**Verslag huishoudelijke elektrische installatie op laagspanning en zeer lage spanning****Algemeen:**

Referentie: 008-20260708-03	Datum controle: 08/07/2026
Keurder: 008

Eigenaar: Onbekend	EAN-code: 541448820057706021
Adres installatie: Pastoor Dergentstraat 25, 3200 - Aarschot	Nummer teller(s): 1SAG3200167164
Distributienetbeheerder installatie: Fluvius	
Datum uitvoering installatie:	☒ Vóór 01/10/1981 ☐ Tussen 01/10/1981 en 01/06/2020 ☐ Vanaf 01/06/2020
Type:	☒ Wooneenheid ☐ Niet-huishoudelijk ☐ PV ☐ Batterij ☐ Laadpaal

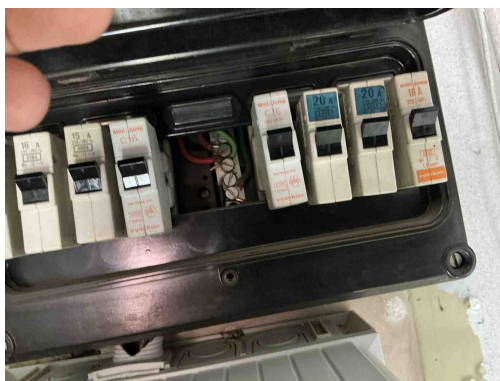
Inbreuk(en):

B17 - De voedingsspanning is niet op elk bord vermeld (Boek 1: 3.1.3.3).
Opmerking: Oa bord 1

Inbreuk(en):

B34 - Het kabeltype van de meterbord verbinding aan de oorsprong van de installatie beantwoordt niet aan de minimale vereisten vastgelegd door de distributienet beheerder. (Boek1: 1.5 + SYNERGRID C1/107)
Opmerking: Oa VOB niet intern

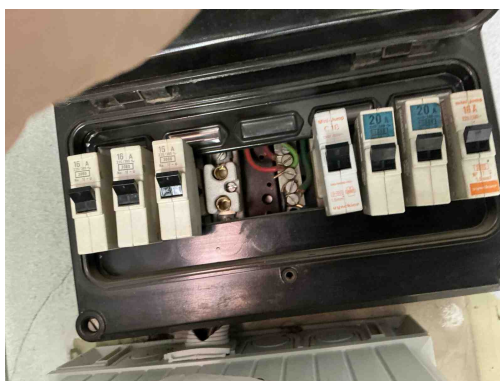
B06 - Het elektrisch verdeelbord heeft niet de minimale beschermingsgraad IPXX-B in een gewone ruimte (Boek 1: 4.2.2.3).
Opmerking: Oa bord 1

B30 - De houder van de beveiliging in een huishoudelijke ruimte is niet voorzien van aangepaste kalibreerelementen (Boek1: 5.3.5.5).
Opmerking: Oa bord 1

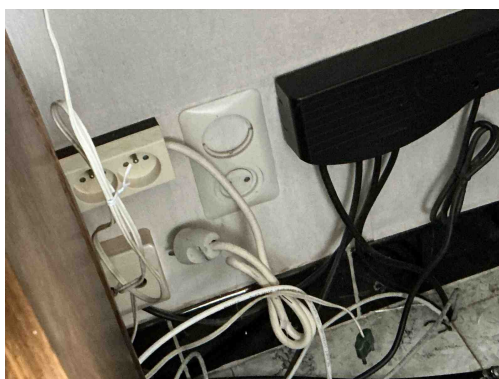
C18 - Het gebruik van een geïsoleerde geleider met de geel/groene kleurencombinatie als actieve geleider is niet toegestaan (Boek 1: 5.1.6.2).
Opmerking: Oa bord 1

T11 - De contactdozen waarvan de toegekende stroomsterkte maximaal 16A en de toegekende spanning maximaal 250V bedraagt en niet bedoeld zijn voor de voeding van een of meerdere verbruikstoestellen voor een specifiek doel en niet geplaatst zijn in of op schakel- en verdeelborden, beschikken niet of IPXX-D (incl. gemeenschappelijke delen residentieel geheel) (Boek 1: 4.2.2.3/5.3.5.2).
Opmerking: Oa garage, Keuken, eetkamer,....

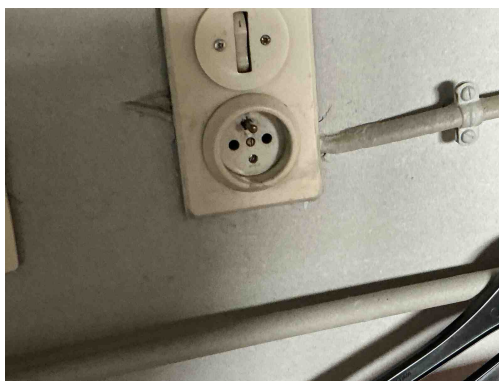
A20 - Er bevindt zich een contactdoos zonder beschermingsgeleider in de elektrische installatie. Deze is niet geplaatst achter een differentieelstroombeschermingsinrichting met grote (max. 30mA) of zeer grote (max. 10mA) gevoeligheid.
Opmerking: Oa garage, living, keuken,....

T11 - De contactdozen waarvan de toegekende stroomsterkte maximaal 16A en de toegekende spanning maximaal 250V bedraagt en niet bedoeld zijn voor de voeding van een of meerdere verbruikstoestellen voor een specifiek doel en niet geplaatst zijn in of op schakel- en verdeelborden, beschikken niet of IPXX-D (incl. gemeenschappelijke delen residentieel geheel) (Boek 1: 4.2.2.3/5.3.5.2).

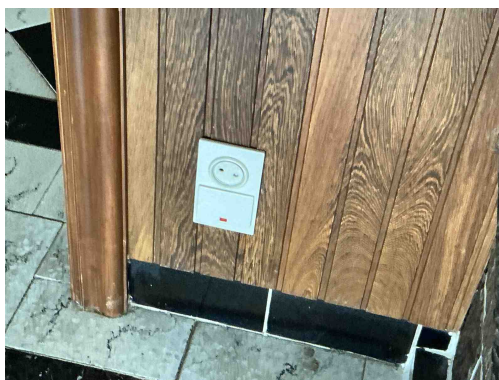
Opmerking: Oa garage, Keuken, eetkamer,....

T11 - De contactdozen waarvan de toegekende stroomsterkte maximaal 16A en de toegekende spanning maximaal 250V bedraagt en niet bedoeld zijn voor de voeding van een of meerdere verbruikstoestellen voor een specifiek doel en niet geplaatst zijn in of op schakel- en verdeelborden, beschikken niet of IPXX-D (incl. gemeenschappelijke delen residentieel geheel) (Boek 1: 4.2.2.3/5.3.5.2).

Opmerking: Oa garage, Keuken, eetkamer,....

A20 - Er bevindt zich een contactdoos zonder beschermingsgeleider in de elektrische installatie. Deze is niet geplaatst achter een differentieelstroombeschermingsinrichting met grote (max. 30mA) of zeer grote (max. 10mA) gevoeligheid.

Opmerking: Oa garage, living, keuken,...

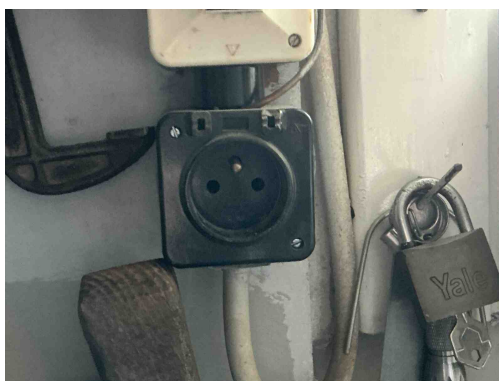
Opmerking: Oa garage, Keuken, eetkamer,....

A20 - Er bevindt zich een contactdoos zonder beschermingsgeleider in de elektrische installatie. Deze is niet geplaatst achter een differentieelstroombeschermingsinrichting met grote (max. 30mA) of zeer grote (max. 10mA) gevoeligheid.

Opmerking: Oa garage, living, keuken,...

T10 - Bepaalde contactdozen en/of schakelaars zijn niet degelijk bevestigd (Boek 1: 1.4.1.3).

Opmerking: Oa keuken,

T11 - De contactdozen waarvan de toegekende stroomsterkte maximaal 16A en de toegekende spanning maximaal 250V bedraagt en niet bedoeld zijn voor de voeding van een of meerdere verbruikstoestellen voor een specifiek doel en niet geplaatst zijn in of op schakel- en verdeelborden, beschikken niet of IPXX-D (incl. gemeenschappelijke delen residentieel geheel) (Boek 1: 4.2.2.3/5.3.5.2).

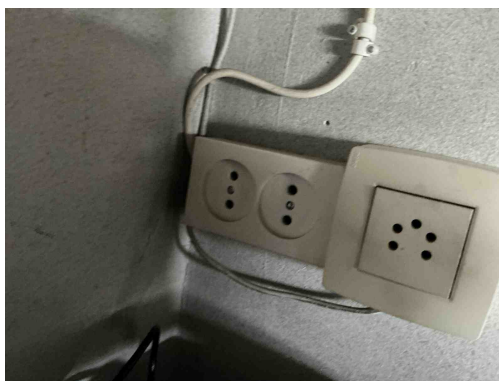
Opmerking: Oa garage, Keuken, eetkamer,....

T11 - De contactdozen waarvan de toegekende stroomsterkte maximaal 16A en de toegekende spanning maximaal 250V bedraagt en niet bedoeld zijn voor de voeding van een of meerdere verbruikstoestellen voor een specifiek doel en niet geplaatst zijn in of op schakel- en verdeelborden, beschikken niet of IPXX-D (incl. gemeenschappelijke delen residentieel geheel) (Boek 1: 4.2.2.3/5.3.5.2).

Opmerking: Oa garage, Keuken, eetkamer,....

A20 - Er bevindt zich een contactdoos zonder beschermingsgeleider in de elektrische installatie. Deze is niet geplaatst achter een differentieelstroombeschermingsinrichting met grote (max. 30mA) of zeer grote (max. 10mA) gevoeligheid.

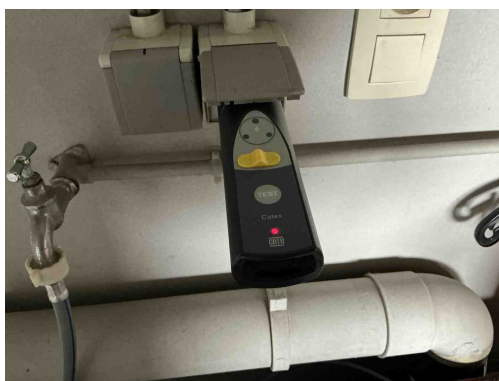
Opmerking: Oa garage, living, keuken,...

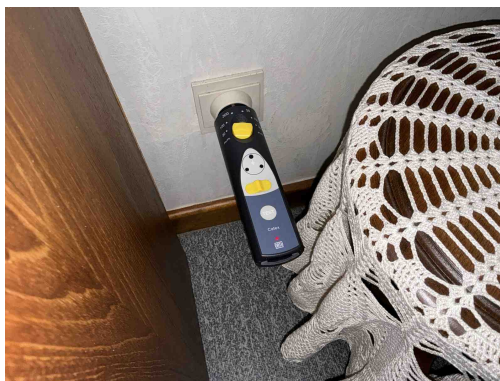
A16 - Er is geen continuïteit van de beschermingsgeleider van de contactdoos (Boek 1: 5.4.3.4).

Opmerking: Oa garage, badkamer, slaapkamer 1,..."

A16 - Er is geen continuïteit van de beschermingsgeleider van de contactdoos (Boek 1: 5.4.3.4).
Opmerking: Oa garage, badkamer, slaapkamer 1,."

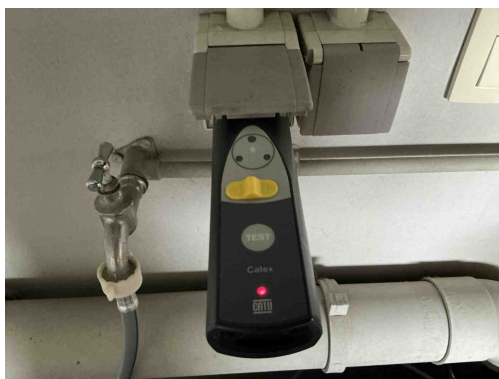
A16 - Er is geen continuïteit van de beschermingsgeleider van de contactdoos (Boek 1: 5.4.3.4).
Opmerking: Oa garage, badkamer, slaapkamer 1,."

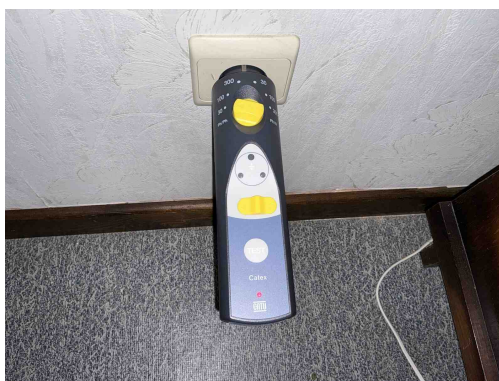
A16 - Er is geen continuïteit van de beschermingsgeleider van de contactdoos (Boek 1: 5.4.3.4).
Opmerking: Oa garage, badkamer, slaapkamer 1,."

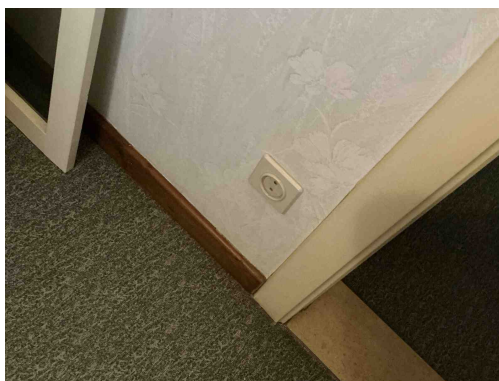
A16 - Er is geen continuïteit van de beschermingsgeleider van de contactdoos (Boek 1: 5.4.3.4).
Opmerking: Oa garage, badkamer, slaapkamer 1,."

A20 - Er bevindt zich een contactdoos zonder beschermingsgeleider in de elektrische installatie. Deze is niet geplaatst achter een differentieelstroombeschermingsinrichting met grote (max. 30mA) of zeer grote (max. 10mA) gevoeligheid.

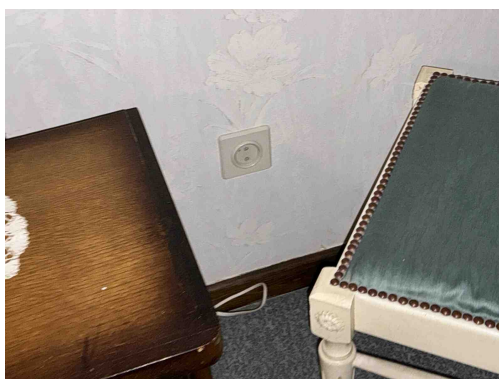
Opmerking: Oa garage, living, keuken,...

A20 - Er bevindt zich een contactdoos zonder beschermingsgeleider in de elektrische installatie. Deze is niet geplaatst achter een differentieelstroombeschermingsinrichting met grote (max. 30mA) of zeer grote (max. 10mA) gevoeligheid.

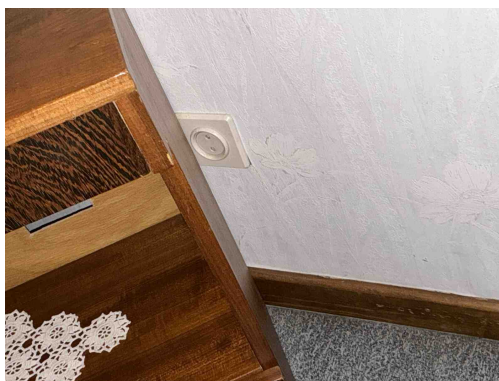
Opmerking: Oa garage, living, keuken,...

A20 - Er bevindt zich een contactdoos zonder beschermingsgeleider in de elektrische installatie. Deze is niet geplaatst achter een differentieelstroombeschermingsinrichting met grote (max. 30mA) of zeer grote (max. 10mA) gevoeligheid.

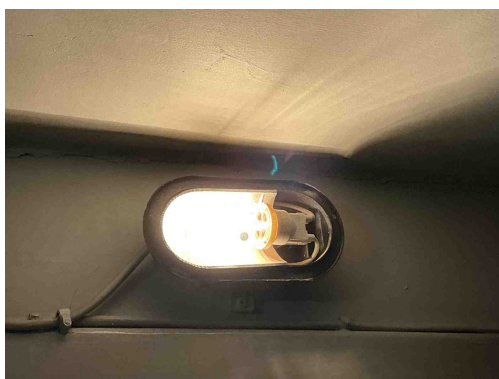
Opmerking: Oa garage, living, keuken,...

T23 - Het elektrisch materiaal is beschadigd. (Boek 1: 1.4.1.3).

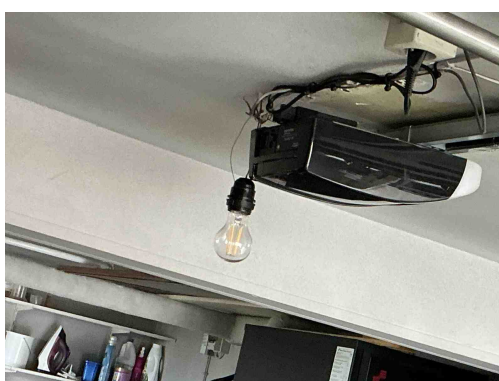
Opmerking: Oa lamp garage
